Uwagi do koncepcji projektów dot. zmian organizacji ruchu w rejonie ul. Poznańskiej i Jeżyckiej.

Uwagi szczegółowe

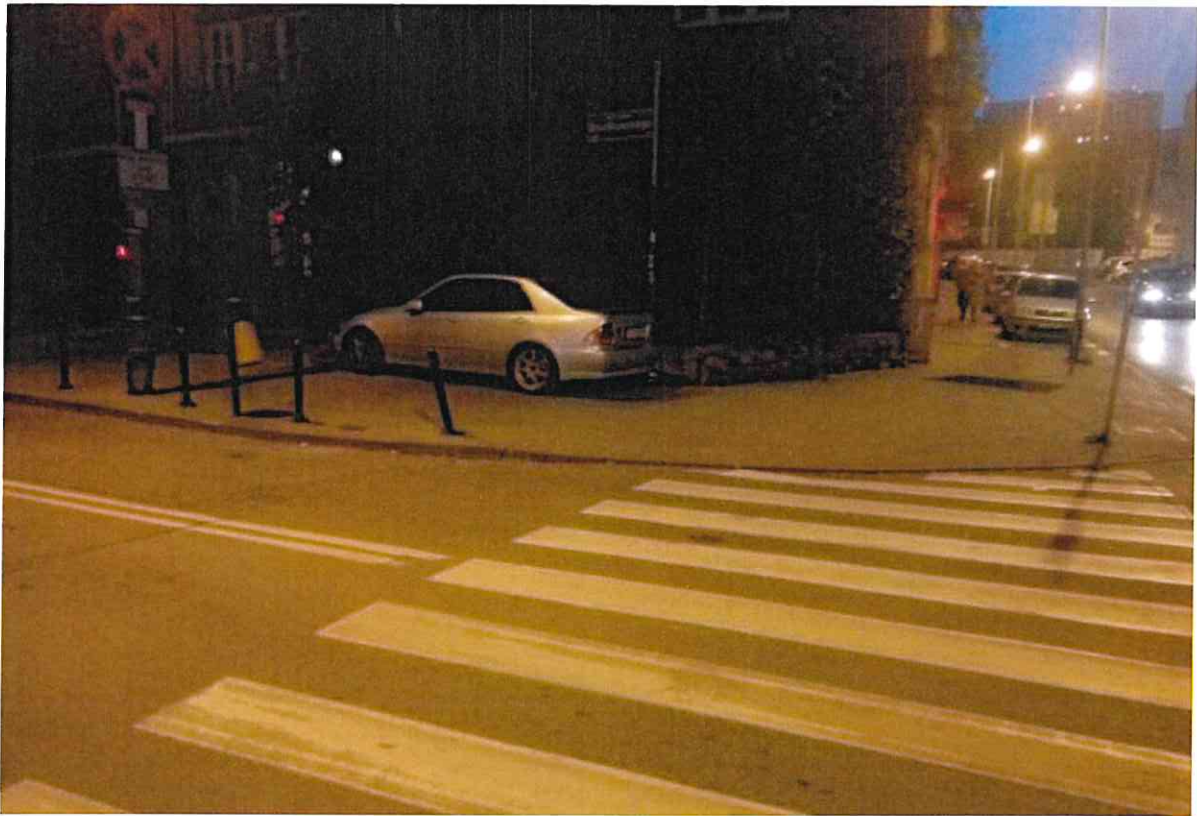
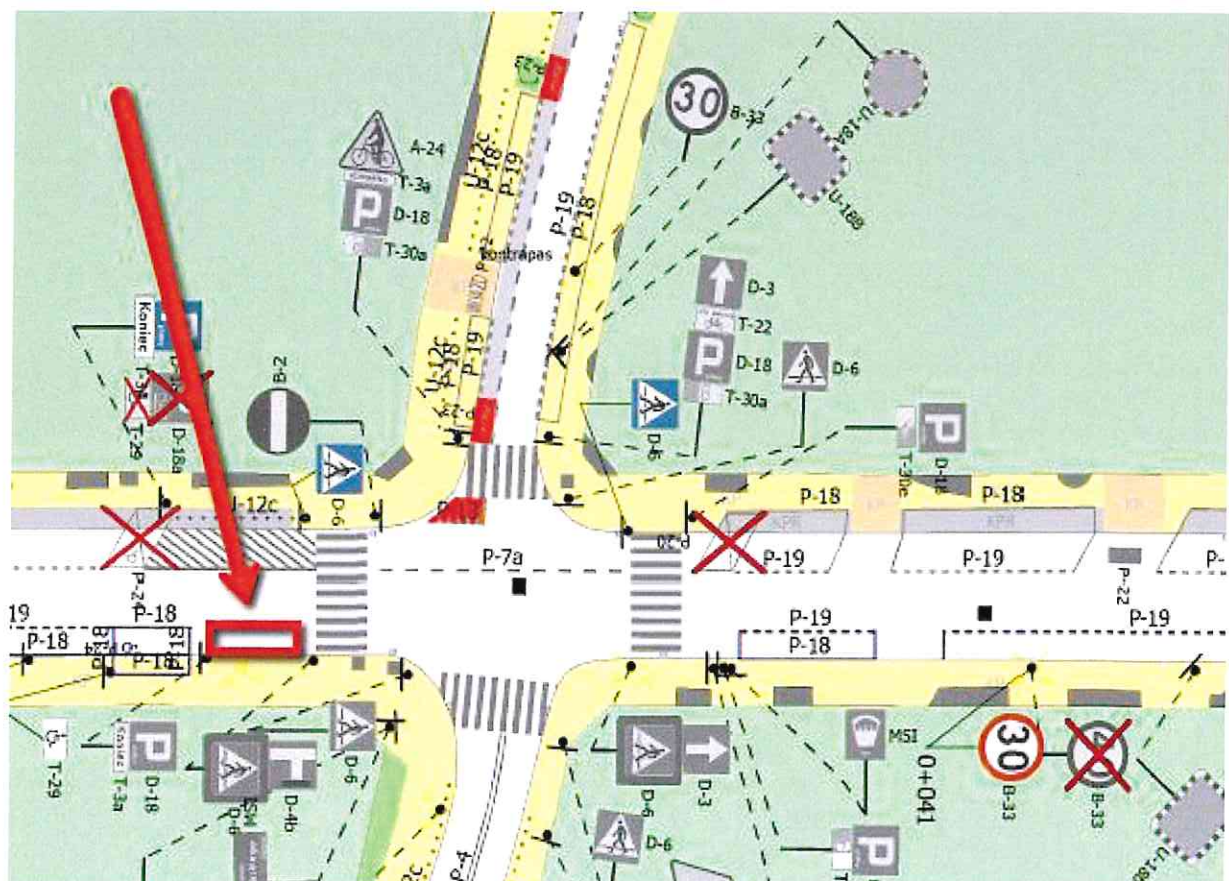
13. Skrzyżowanie Poznańska-Mylna. Konieczne jest zabezpieczenie narożników skrzyżowania przed nielegalnym parkowaniem i przejeżdżaniem przez chodnik:

Standardowe sytuacje w wyżej zaznaczonych miejscach:

Szczegółowa propozycja rozwiązań nr 16

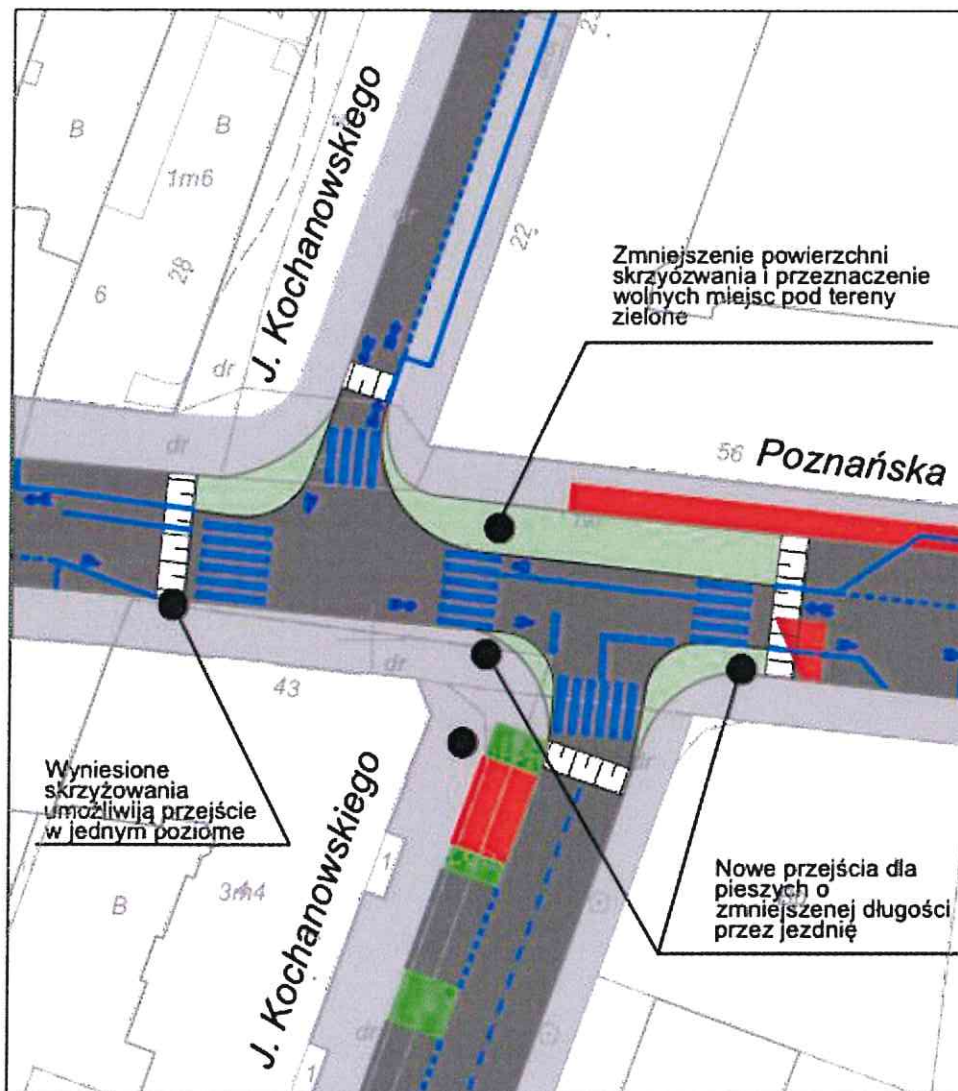
15. Skrzyżowanie Poznańska-Kochanowskiego. Brak uwzględnienia projektu przygotowanego w toku prac nad "Wielowariantową koncepcją...", w tym w szczególności zwięzienia przejść dla pieszych oraz wprowadzenia brakujących przejść po wschodniej i zachodniej stronie wlotu w południową część ul. Kochanowskiego.

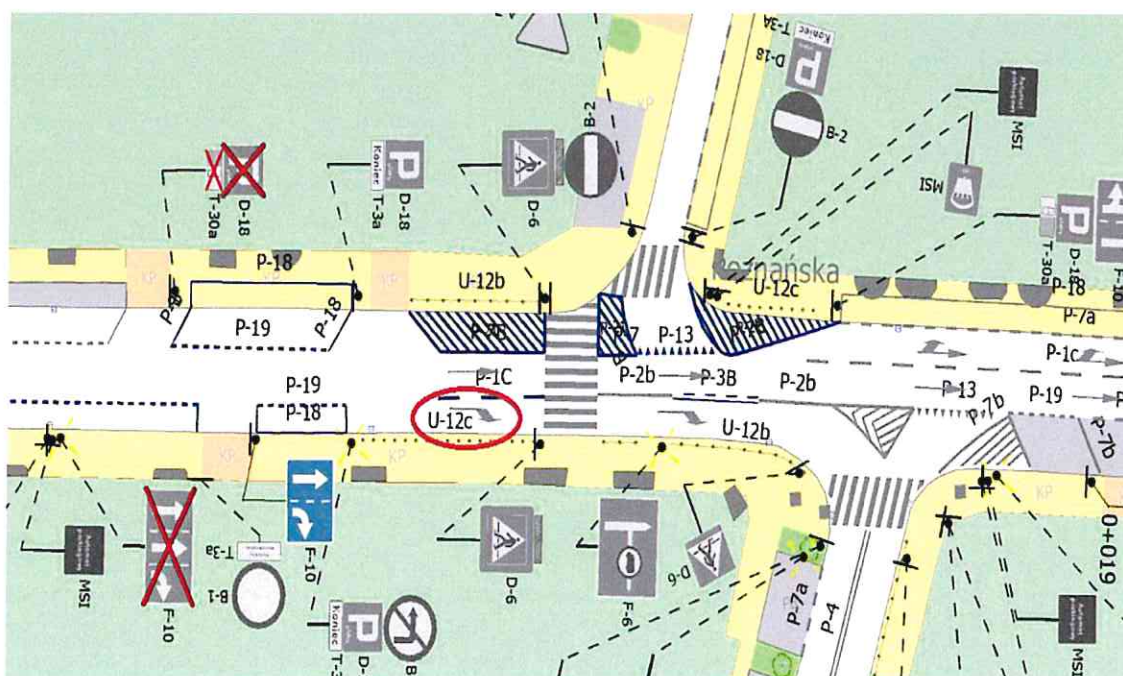
16. Słupki na chodniku nie zabezpieczą przed parkowaniem na powierzchniach wyłączonych z ruchu. Konieczne jest ustawienie zabezpieczeń jak najbliżej pasa ruchu:

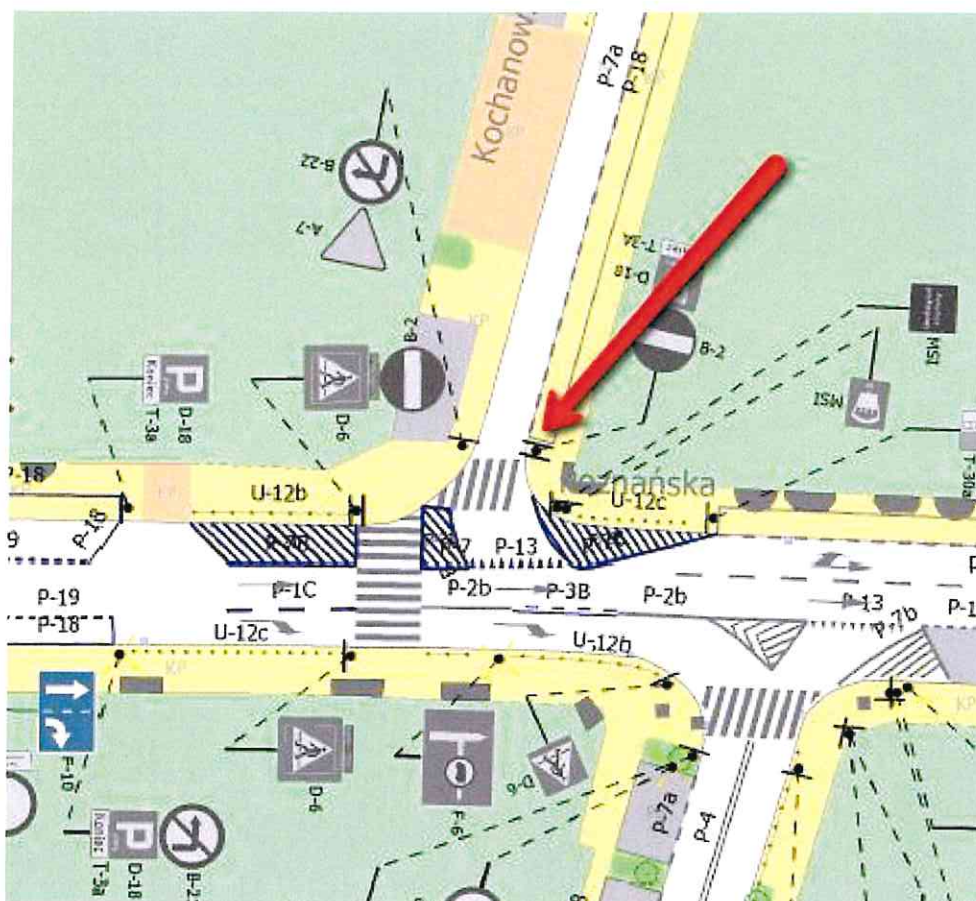
17. Pas do prawoskrętu z Poznańskiej w Kochanowskiego powinien się pojawiać dopiero za przejściem dla pieszych - w obecnym projekcie przejście jest akurat w miejscu, gdzie jezdnia się poszerza do 2 pasów w jednym kierunku, co oznacza wysokie ryzyko wyprzedzania samochodów, które przepuszczają pieszych.

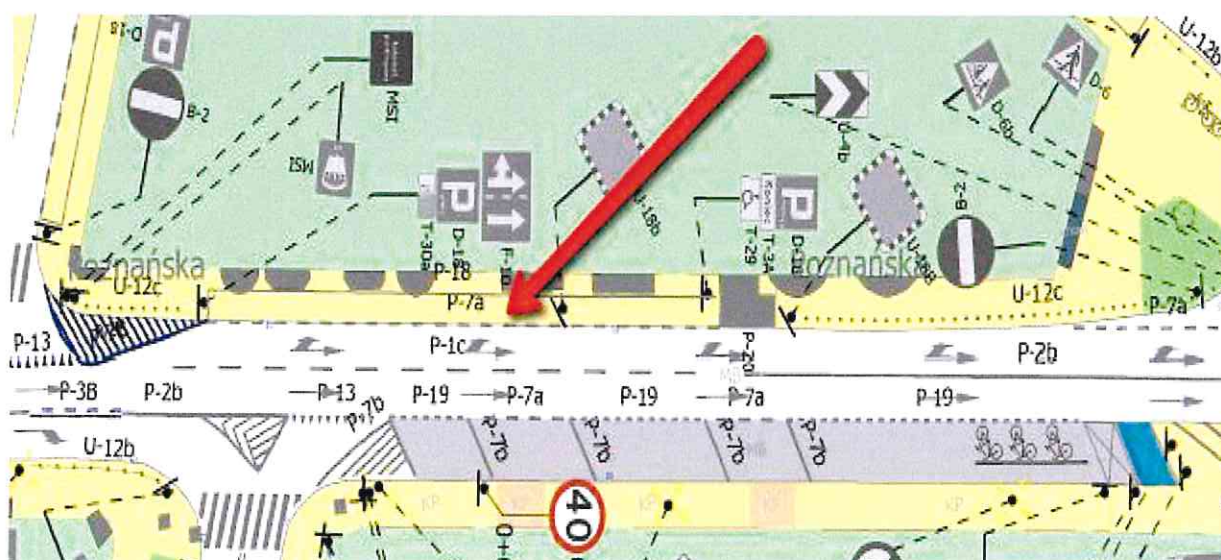
18. Skrzyżowanie Poznańska-Kochanowskiego. Brakuje znaku D-6 na ul. Kochanowskiego. Po drugie - nadal jest tam parking aż do samej zebry - przez co przejście bywa zastłonięte przez "legalnie" parkujące auta.

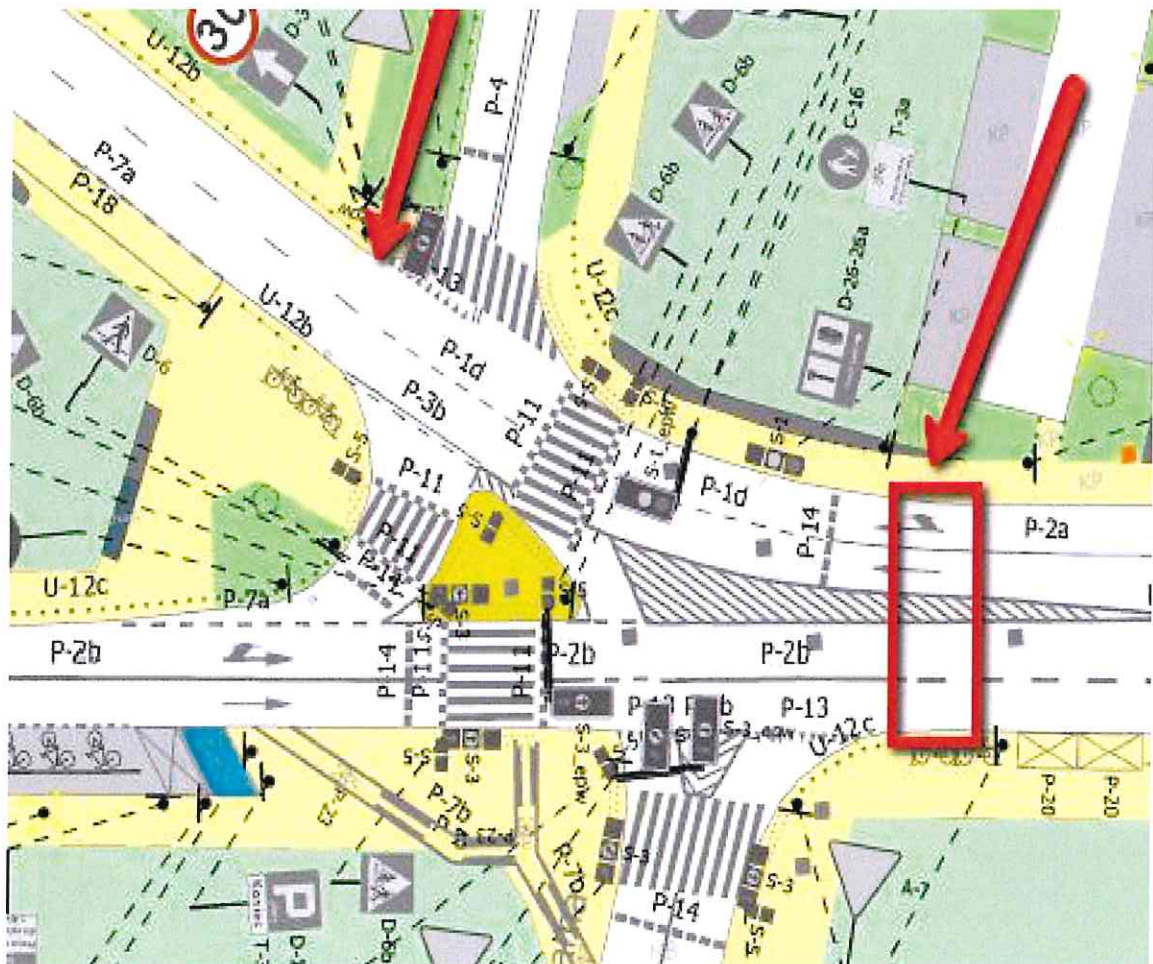
19. Poznańska, odcinek między Kochanowskiego a Mickiewicza, strona północna. Parkowanie równoległe na chodniku prawdopodobnie nie zapewnia odpowiedniej szerokości chodnika pozostawionego dla pieszych, a dodatkowo jest częściowo wyznaczone w obrębie skrzyżowania:

Powstaje też pytanie, jaki jest cel zwiększania dopuszczalnej prędkości do 40 km/h tuż przed skrzyżowaniem.

Szczegółowa propozycja rozwiązań nr 17 Skrzyżowanie Jeżycka - Kochanowskiego

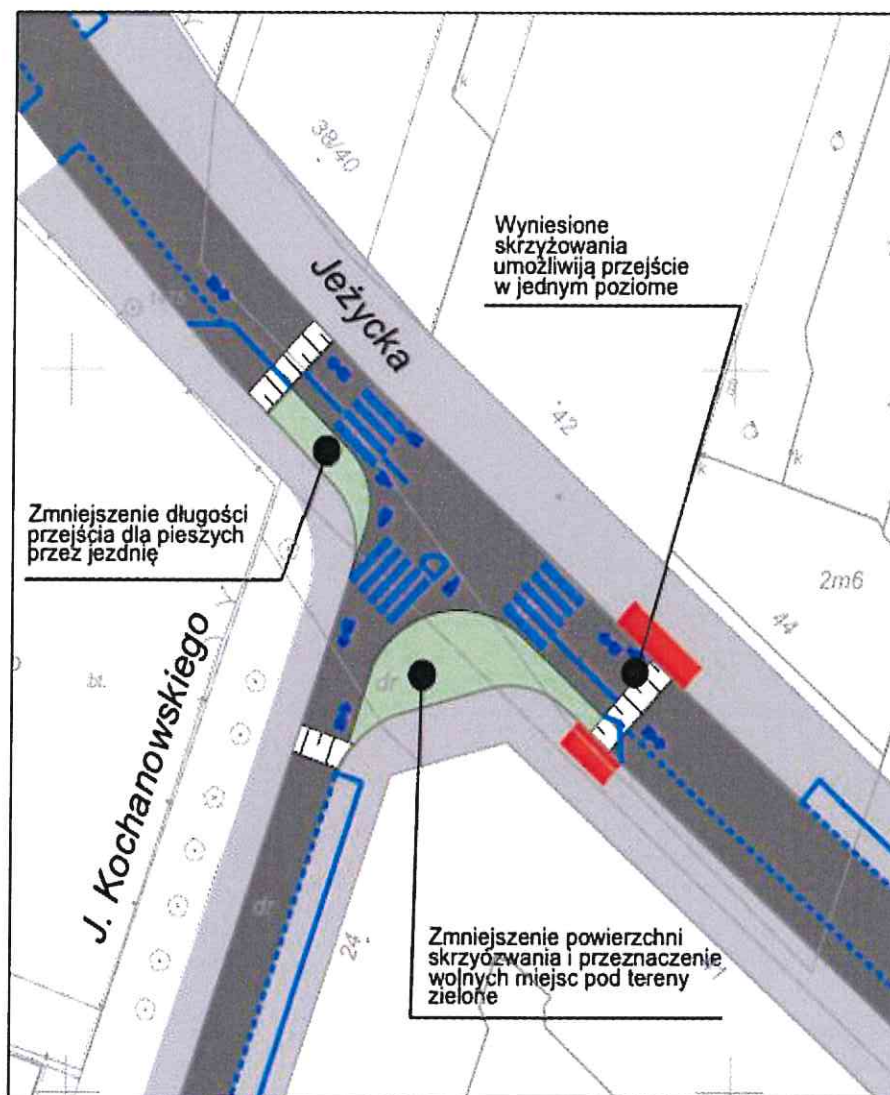
Brak w tym miejscu uwzględnienia założeń z "Wielowariantowej koncepcji...":

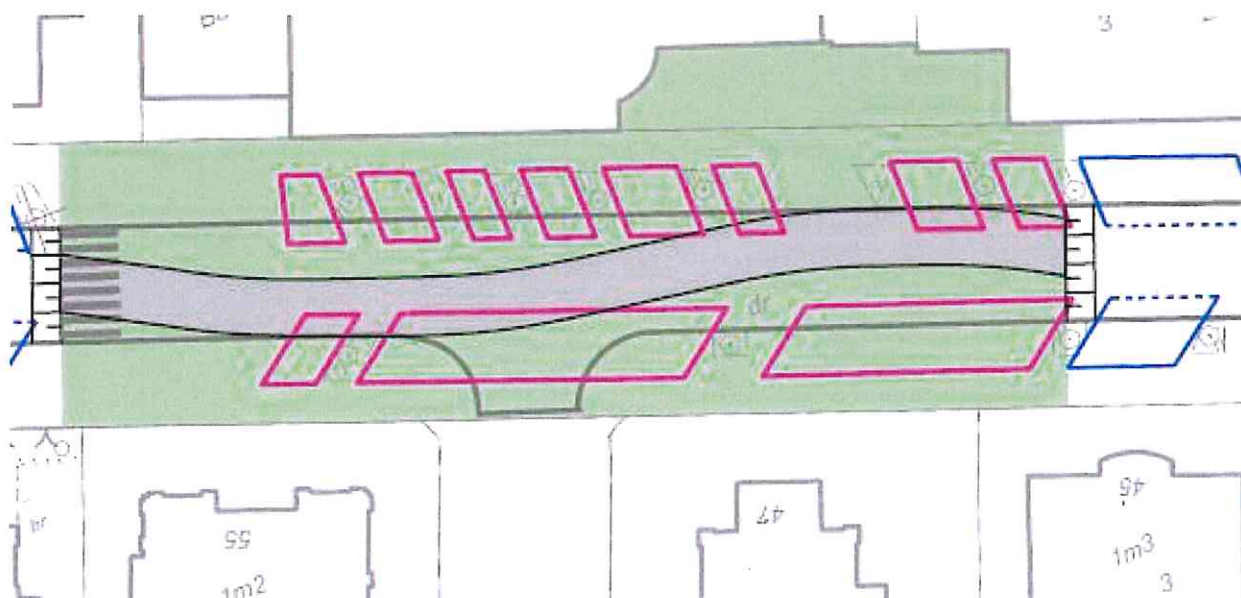
23. Skrzyżowanie Jeżycka-Mylna. Słupki na chodniku nie zabezpieczą przed parkowaniem na powierzchniach wyłączonych z ruchu. Konieczne jest ustawienie zabezpieczeń jak najbliżej pasa ruchu (najlepiej w linii oddzielającej pas ruchu od powierzchni wyłączonej z ruchu):

Na tym odcinku trzeba także zamontować tablice uchyłne U-24, tak aby kierowcy nie ścinali łuku i nie wjeżdżali na kontrapas rowerowy - dzięki temu unikniemy bardzo niebezpiecznych sytuacji, gdy pojazd jedzie na czołówkę względem rowerzysty (podobne rozwiązanie istnieje na ul. Krakowskiej na wysokości Karmelickiej).

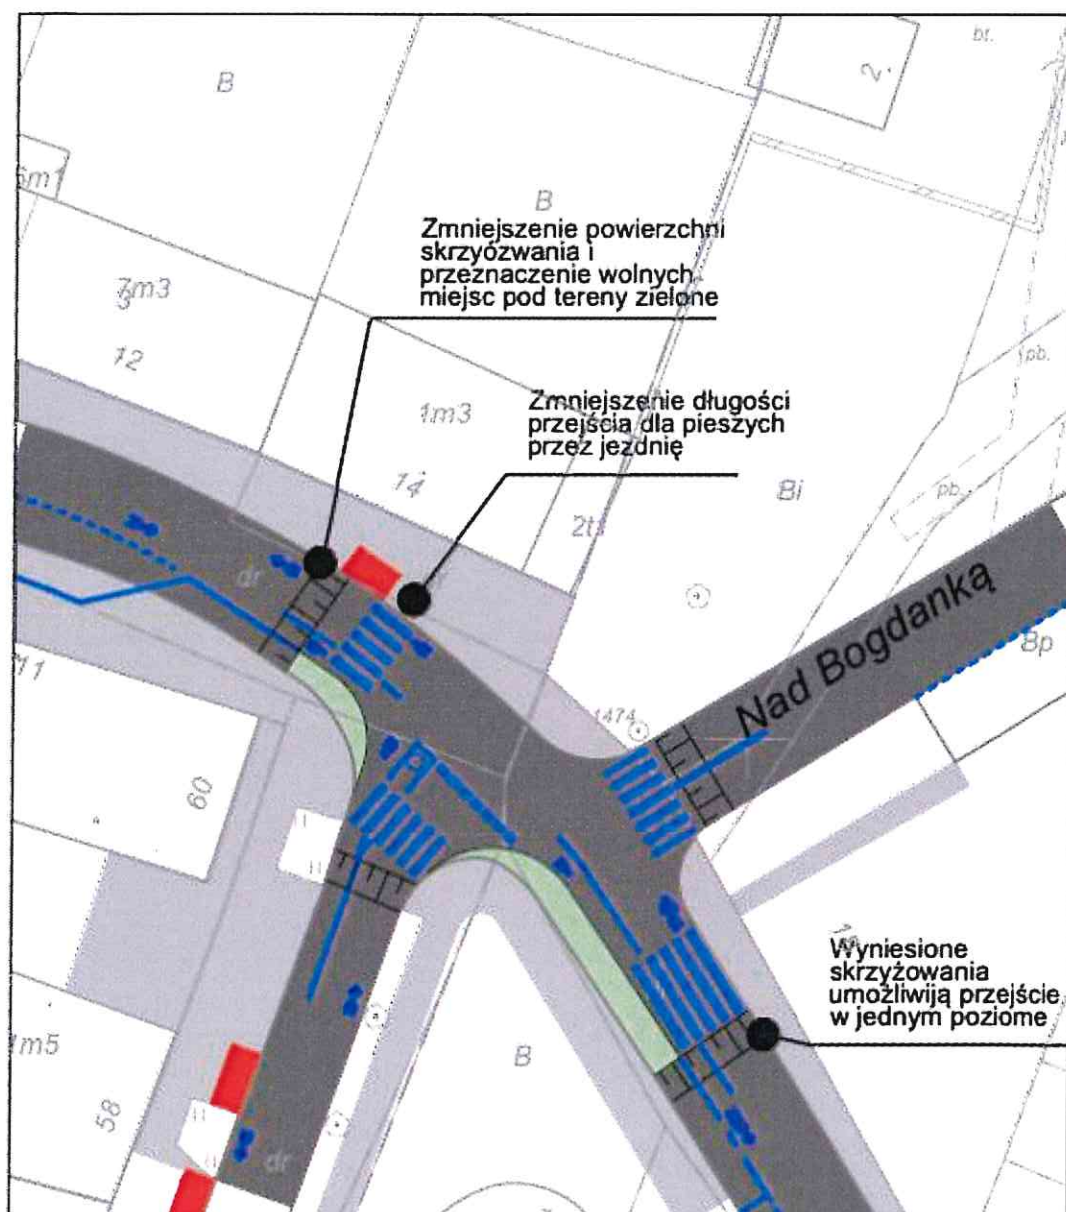
24. Pas ruchu przy Szkole Podstawowej nr 23. Brak urządzeń spowolnienia ruchu lub esowania jezdni, projektowanych w trakcie sporządzania "Wielowariantowej koncepcji..."

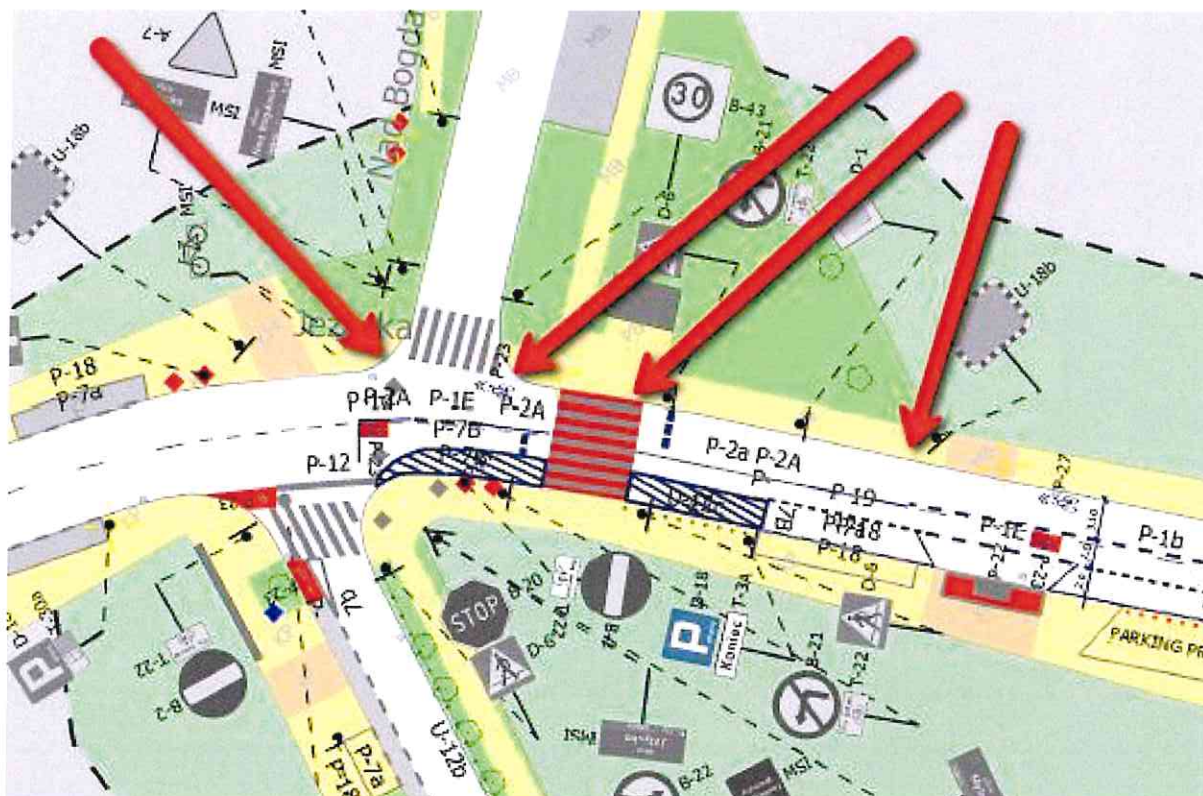
25. Skrzyżowanie Jeżycka-Nad Bogdanką. To główna trasa docierania do SP nr 23 i w tym miejscu szczególnie konieczne jest fizyczne zabezpieczenie przestrzegania prędkości przed przejściem dla pieszych oraz stworzenie brakujących przejść dla pieszych, zgodnie z "Wielowariantową koncepcją...".
